Mission régionale d'autorité environnementale
Grand Est

**Avis délibéré sur le projet
de demande d'autorisation environnementale d'exploiter une
installation de tri, transit et regroupement de déchets dangereux et
non dangereux
à Estissac (10)
porté par la société SARL MASSON ET FILS**

N° réception portail : 000777/A P
n°MRAe 2025APGE13

Figure 2: Extrait du plan de masse du site

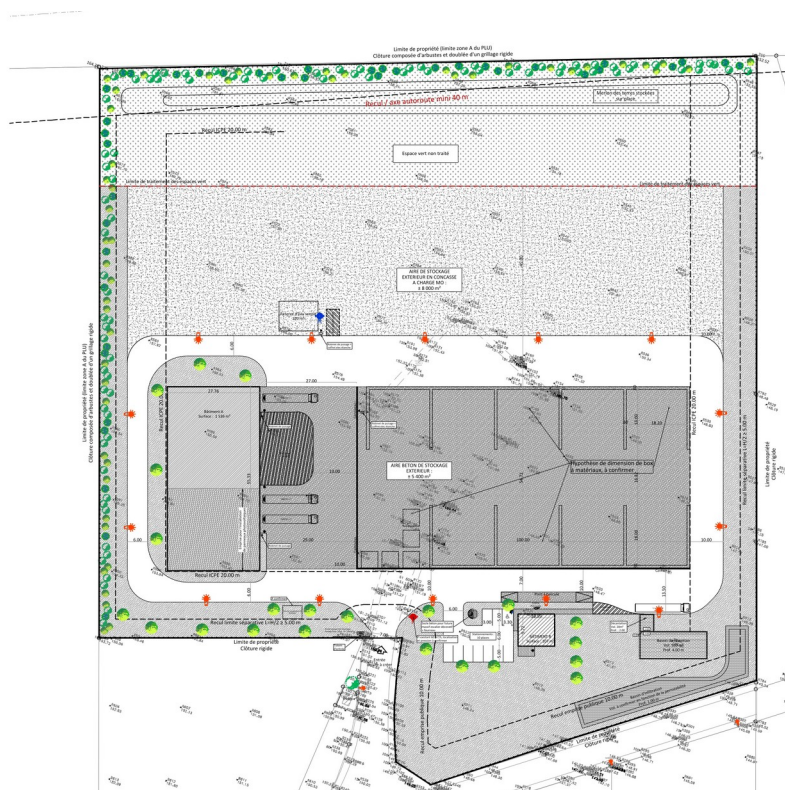
L'Ae constate que pour plusieurs rubriques ICPE, le dossier ne précise pas les quantités maximales de déchets pouvant être présentes sur le site ou la puissance maximale des installations. La rubrique 2713 est exprimée en volume par l'exploitant pour le classement alors que cette rubrique doit être exprimée en m². L'Ae constate que des précisions ont été apportées sur ces points par le pétitionnaire à l'inspection des installations classées par courriel du 18 janvier 2025. L'Ae considère que les données du dossier et de l'étude d'impact doivent être mises à jour sur ces informations pour une bonne information du public.

L'Ae recommande de préciser pour chacune des rubriques ICPE concernées (2710-1, 2713, 2791, 2794, 2515-1) les quantités ou puissances maximales le cas échéant pouvant être présentes sur le site.

L'Ae s'interroge sur les mesures mises en œuvre pour éviter tout risque de mélange de bois de classe A et de classe B présentant une pollution potentielle, surtout que concernant le stockage en bâtiment, il ne semble pas y avoir de séparation entre les deux types de stockage.

L'Ae recommande au pétitionnaire de préciser dans son dossier les mesures mises en place pour éviter tout risque de mélange des bois de classe A et de classe B.
